Møte:	Medvirkning hovedaktivitet D - Gruppe 21 Kontorarbeidsplasser og møterom RH	Prosjekt:	Nye Aker og Nye Rikshospitalet
Saksnr:	116153	Dok.dato:	11.03.2022
Møtedato:	09.03.2022 / start kl 12:35 – slutt kl 15:30	Sted:	Teams
Referent:	Ralf Kristensen	Neste møte:	11.05.2022

Tilbakemeldingsskjema

Møte	Møte 2 akt D- Gruppe 21 Kontorarbeidsplasser og møterom RH	Prosjekt	Nye Aker og Nye Rikshospitalet
Saksnr	116153	Dok.dato	11.03.21
Medvirkn.møtedato	09.03.2022 / start kl 12:35 – slutt kl 15:30	Frist for tilbakemeld	24.03.21
Medvirkn.gr.leder	Fredrik Fällman

J Bygget

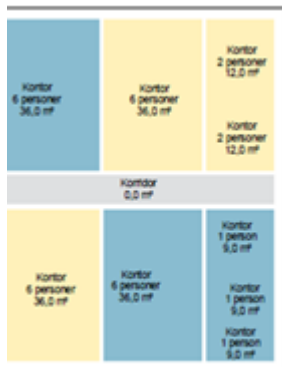
For 11.etg. I «tommelen» bør det flere stillerom og en åpen tekjøkkens løsning.

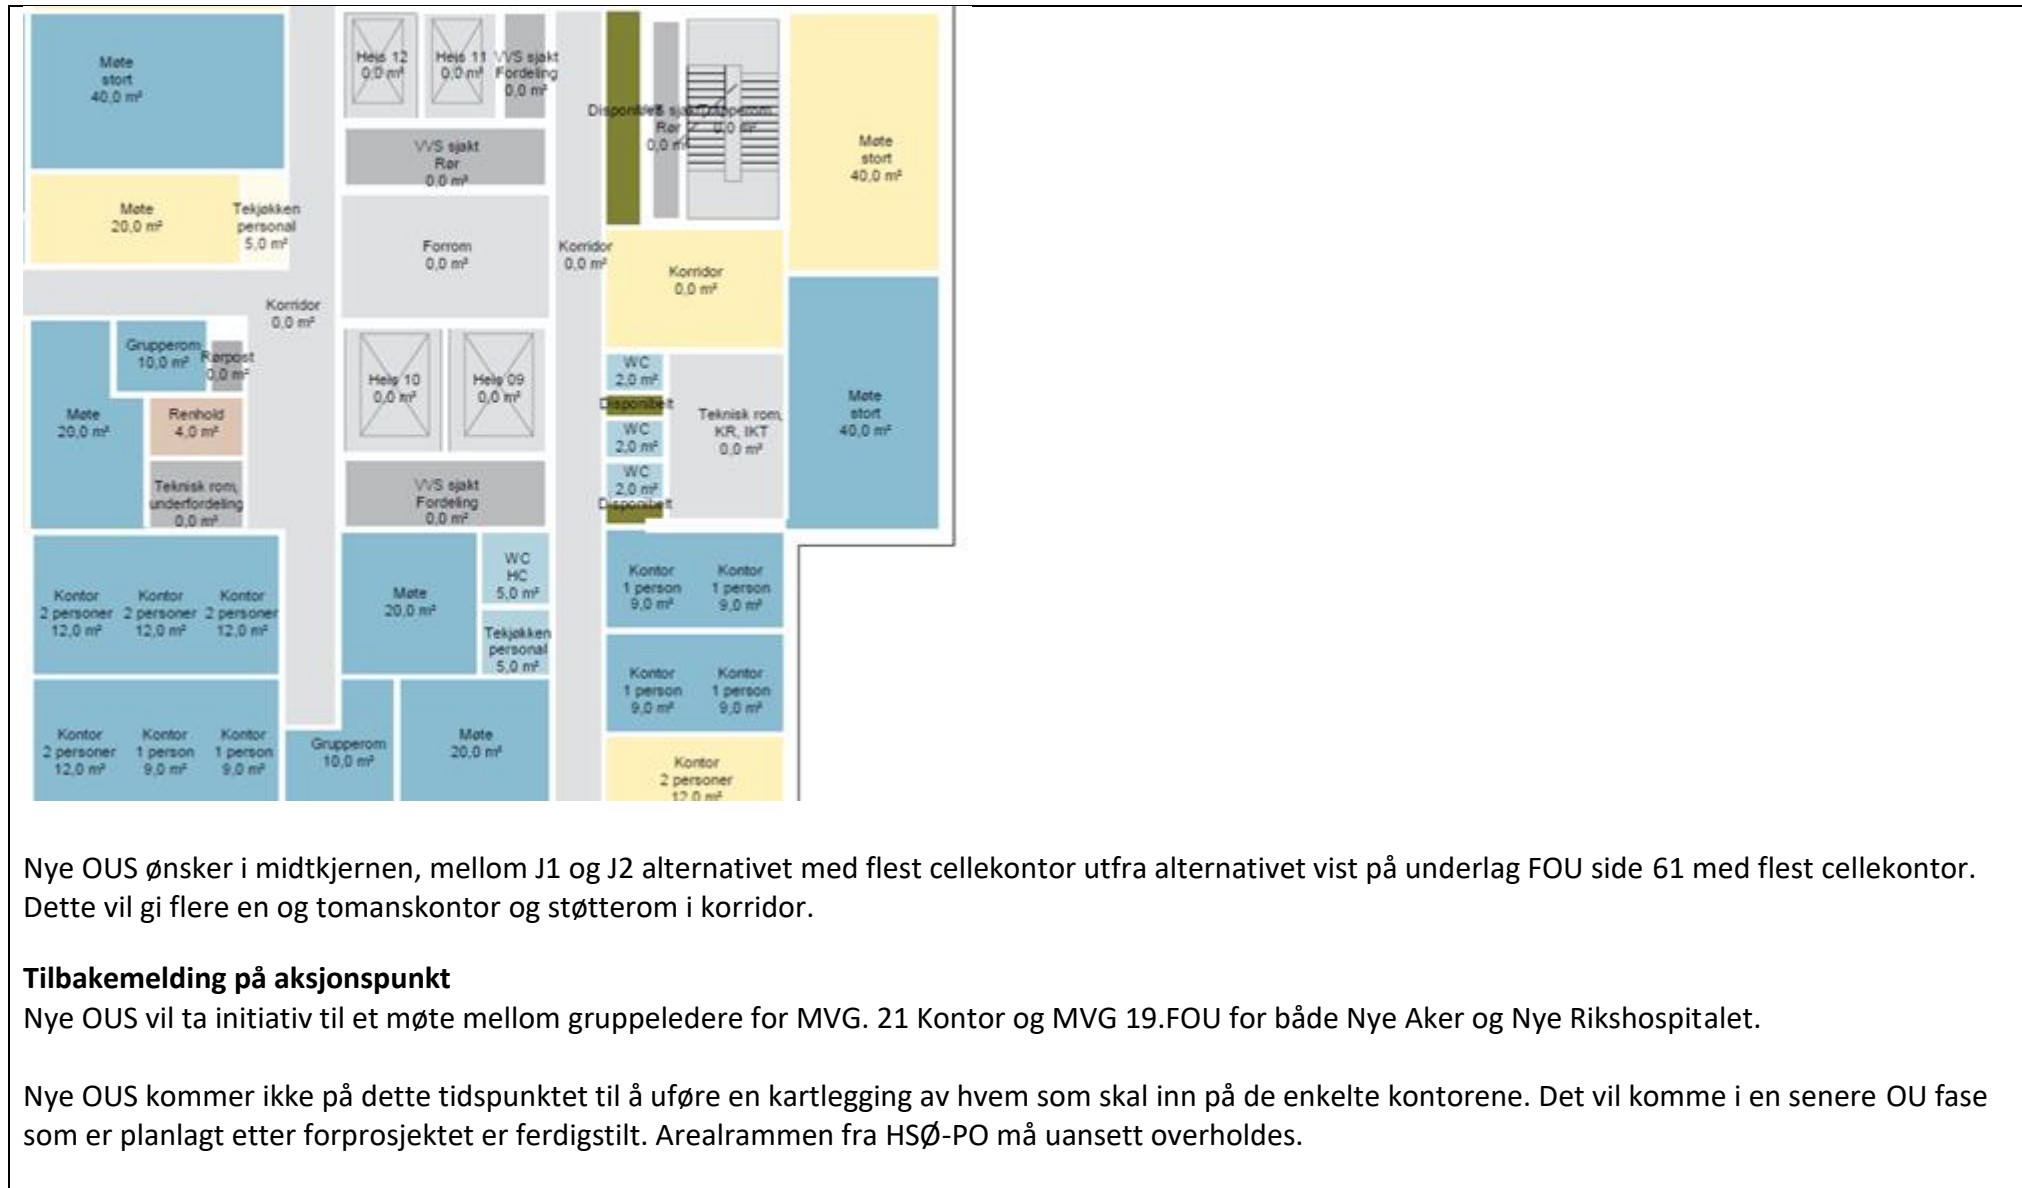
Arealet i syd med møteromsclustring sammen med FOU og kontorr ønskes løsningen som vist under.
